リコール届出日：令和5年5月25日

リコール届出番号	外-3610	リコール開始日	令和5年5月25日
届出者の氏名又は名称	フォルクスワーゲングループ ジャパン株式会社 代表取締役 マティアス シェーパース	製作国：英国 製作者名：ベントレー モーターズ リミテッド 問合せ先：ベントレーコール(フリーダイヤル) 0120-97-7797	
不具合の部位（部品名）	電気コネクタ（電動クーラントポンプ）		
基準不適合状態にあると認める構造、装置又は性能の状況及びその原因	エアコン用の電動クーラントポンプにおいて、内部に発生した負圧を逃がす設計が不適切なため、当該ポンプ内部の電気コネクタ部に湿気が入り、電気回路が短絡することがある。そのため、当該ポンプの作動が停止することによりアイドリング時にデフロスタ機能が低下し、そのままの状態で使用を続けると、ポンプのコネクタ部が過熱し、最悪の場合、火災に至るおそれがある。		
改善措置の内容	全車両、電動クーラントポンプを交換すると共に、コネクタを点検し、必要に応じて交換する。		
不具合件数	0件	事故の有無	なし
発見の動機	本国からの情報による。		
自動車使用者及び自動車特定整備事業者に周知させるための措置	<ul style="list-style-type: none"> ・ 使用者：ダイレクトメール、電話、または訪問等により通知する。 ・ 自動車特定整備事業者：日整連発行の機関誌に掲載する。 ・ 弊社インターネットホームページに掲載する。

改善箇所説明図

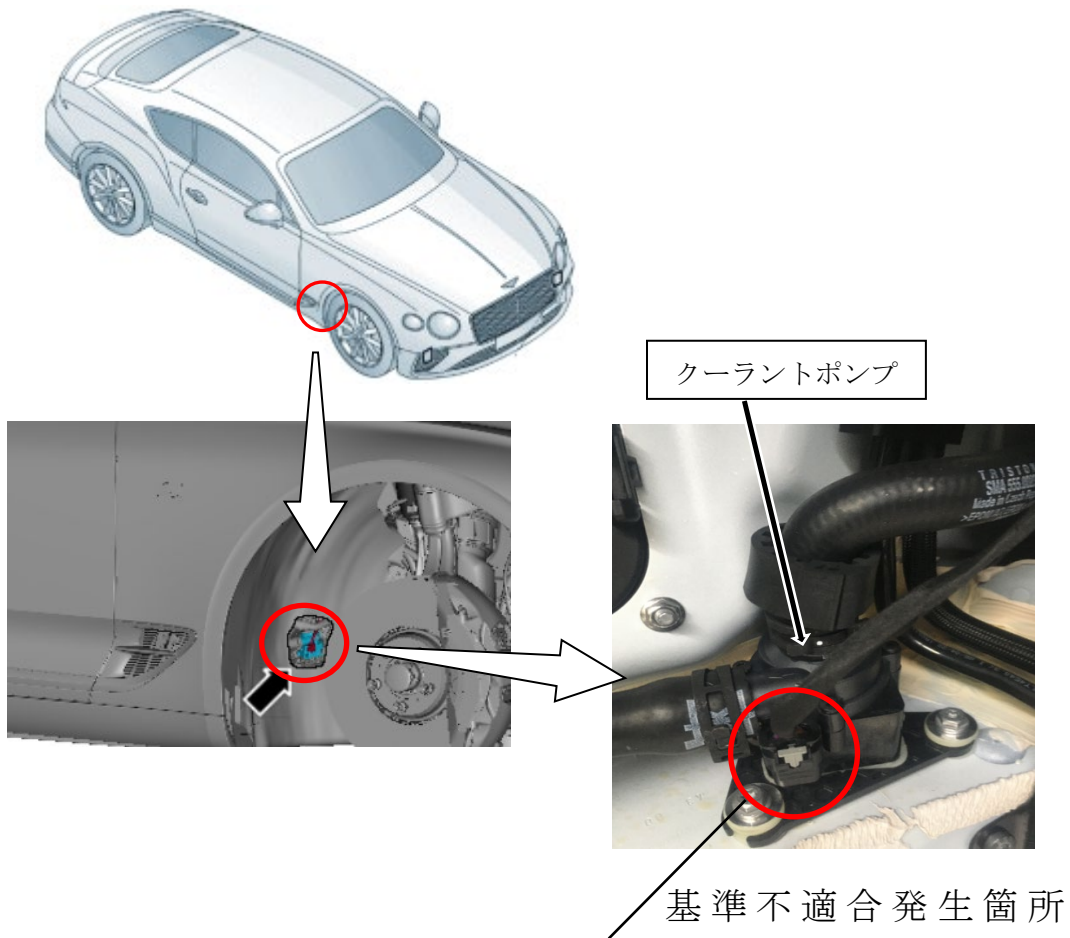
エアコン用の電動クーラントポンプにおいて、内部に発生した負圧を逃がす設計が不適切なため、当該ポンプ内部の電気コネクタ部に湿気が入り、電気回路が短絡することがある。そのため、当該ポンプの作動が停止することによりアイドリング時にデフロスタ機能が低下し、そのままの状態で使用を続けると、ポンプのコネクタ部が過熱し、最悪の場合、火災に至るおそれがある。

全車両、電動クーラントポンプを交換すると共に、コネクタを点検し、必要に応じて交換する。

は交換する部品を示す。

識別：バッテリーのベンチレーションホースに白色のペイントを塗布する。
